改善箇所説明図

エンジン側面図

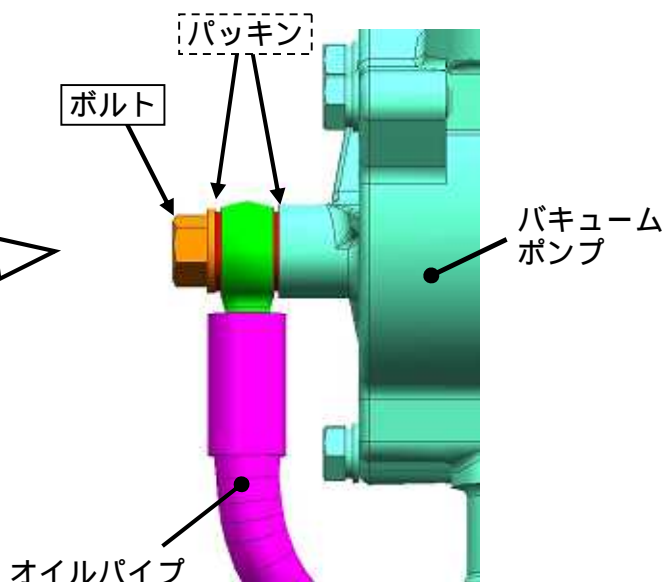
基準不適合発生箇所

バキュームポンプの潤滑用オイルパイプ取付け部において、当該パイプ固定ボルトの軸力不足により、ボルトが緩むものがある。そのため、そのままの状態で使用を続けると、パッキンよりオイルが漏れ、最悪の場合、エンジンが焼付くおそれがある。

全車両、パッキンを新品に交換するとともに、当該ボルトを規定トルクで締付ける。

識別：エンジンヘッドカバーに黄色ペイントを塗布する。
